Oggetto: Raddoppio Orte –Falconara.

Giuliani Dr. Geol. Stefano**Viale Papa Giovanni XXIII n. 14/b****60035 JESI (AN) - ☎ Uff. - fax. (0731) 201555****Email : geotecstudiogeologico@gmail.com
geotec@alice.it****Cellulare (335) 5258710****LINEA ORTE – FALCONARA RADDOPPIO FERROVIARIO TRATTA PM228-CASTELPLANIO ZONA SERRA SAN QUIRICO - STUDIO PRELIMINARE DELLE INTERFERENZE E DELLA FATTIBILITA' GEOLOGICA-IDRAULICA**

POTENZIAMENTO DELLA LINEA FERROVIARIA ORTE - FALCONARA
RADDOPPIO E VELOCIZZAZIONE TRATTA PM228- CASTELPLANIO
LOTTO 2 - BIVIO NORD ALBACINA - SERRA SAN QUIRICO

Relazione sullo studio di fattibilità del tratto ferroviario Orte-Falconara lotto 2 “Variante ing. Belcecchi”

Stralcio PAI REGIONE MARCHE (sormonto interferenze linea ferroviaria RFI)

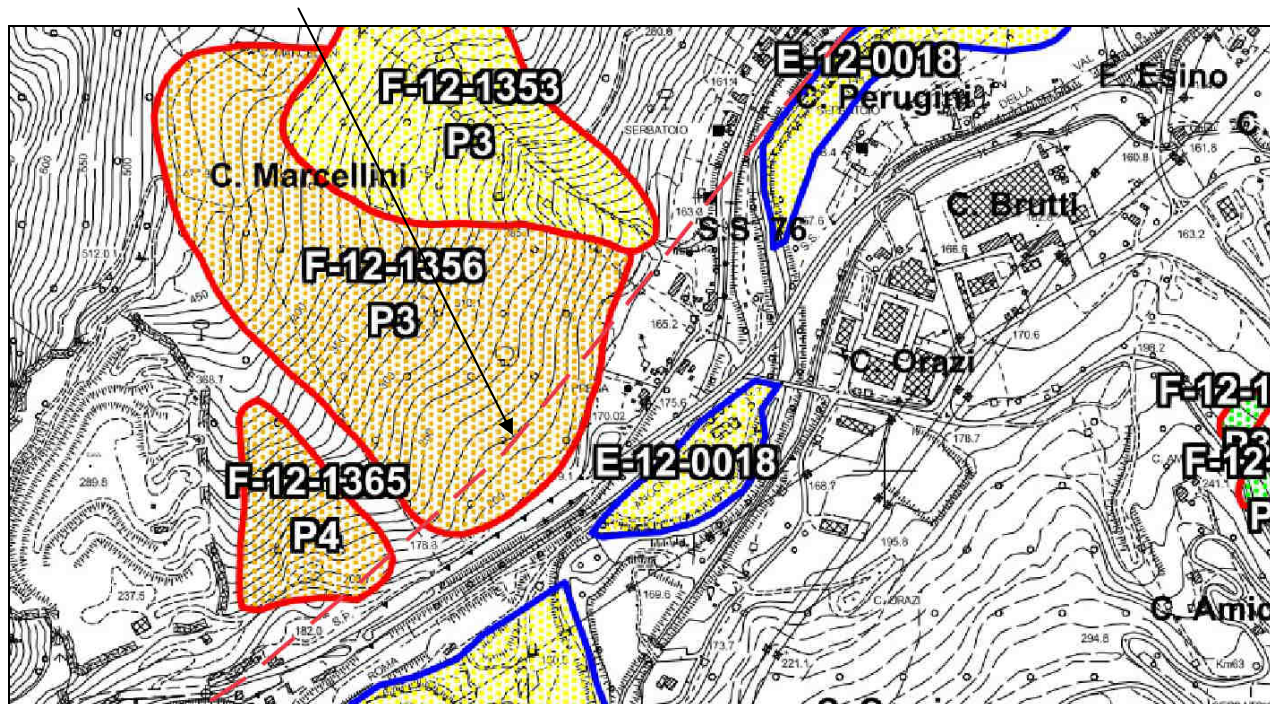
Da una prima valutazione emerge come in tale tratto la soluzione progettuale interferisca in misura importante con vari movimenti franosi presenti nell'area, catalogati all'IFFI ed al PAI della Regione Marche come aree a rischio franoso con il grado di pericolosità seguente :

F-12-1365 Pericolosità molto elevata (P4)

F- 12-1356 Pericolosità elevata (P3)

F- 12-1353 Pericolosità elevata (P3)

Pertanto ai sensi delle NTA del PAI non risulterebbero possibili le realizzazioni di infrastrutture viarie pubbliche o di interesse pubblico in area di pericolosità di frana P4.

Stralcio IFFI INVENTARIO DEI FENOMENI FRANOSI

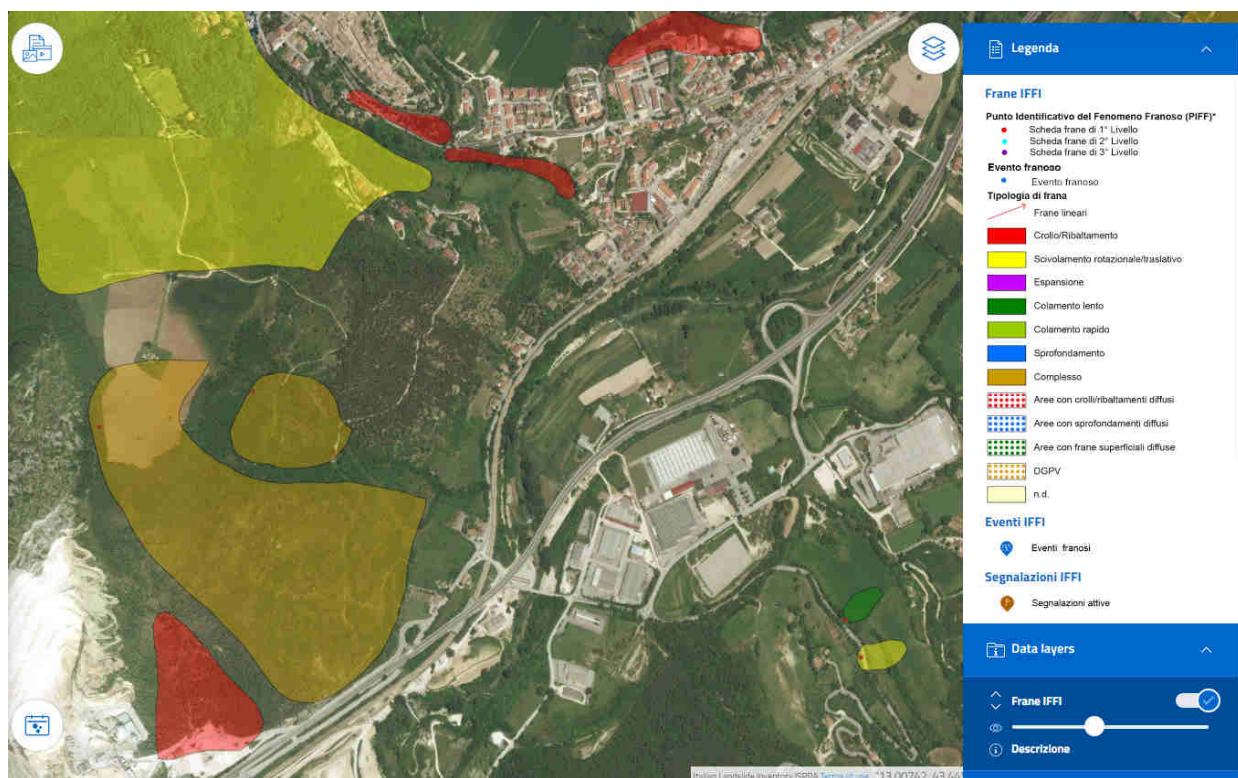
prevedendo la realizzazione della galleria in zona franosa, con tagli trasversi al pendio in frana, in prossimità del piede, pendio acclive ad alta pericolosità geologica (P3 e P4) e con movimento franoso di tipo complesso come inditato dalle schede IFFI che potrebbe, qualora non valutato attentamente innescare una ulteriore azione retrogressiva verso monte e/o inficiare la stabilità stessa della linea.

Stralcio IFFI PERICOLOSITA' E RISCHIO IDROGEOLOGICO

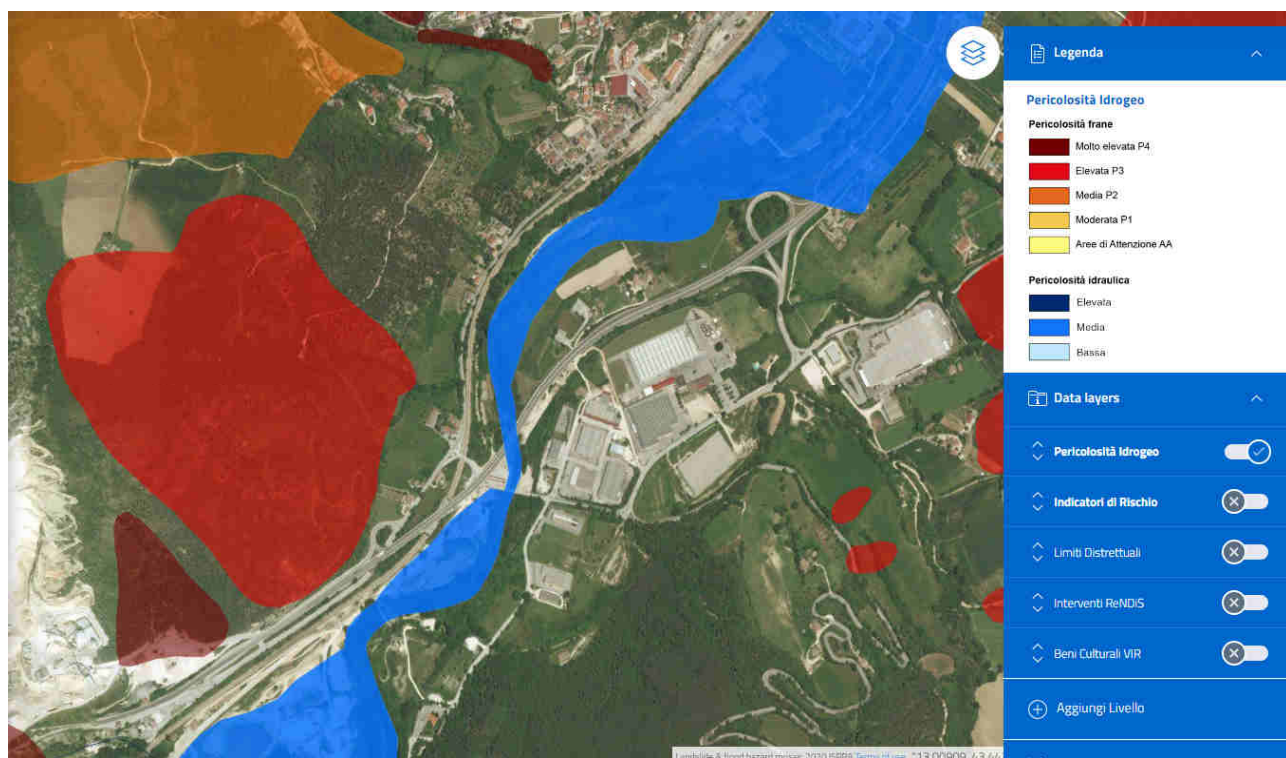
Ai sensi delle NTA del PAI vigenti gli interventi possibili in tali aree a rischio franoso elevato P3 e P4 sono : Articolo 12 NTA PAI Disciplina delle aree di versante in dissesto

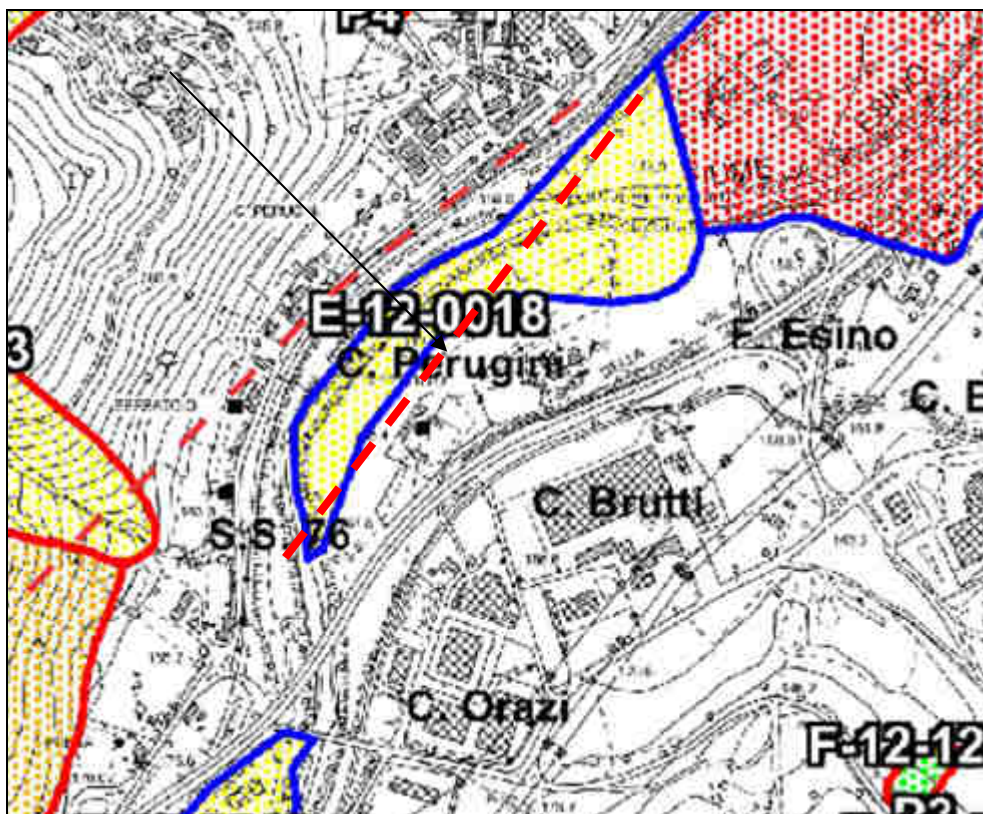
La seconda soluzione progettuale proposta dall'Ing Belcecchi prevede il posizionamento della linea ferroviaria nella piana alluvionale del Fiume Esino con parziale attraversamento in area esondabile ai sensi del PAI (area a rischio medio R2) e dell'IFFI (Area a Pericolosità idraulica media), vedi tracciato proposto su immagine sottostante.

La seconda soluzione del tracciato in area alluvionale – golenale determina conseguentemente la realizzazione di un idoneo studio idraulico preliminare allo scopo di valutare il tirante idrico massimo della piena duecentennale, il tratto di interferenza con il PAI a rischio esondazione fluviale risulta limitato.

L'intervento della linea ferroviaria dovrà essere comunque realizzato come da norme PAI e linee guida dell'Autorità di Bacino Regionale con una struttura capace di trasparenza idraulica ai sensi dell'eventuale esondazione fluviale, con franco di sicurezza idoneo rispetto alla quota massima del tirante idrico della piena duecentennale.
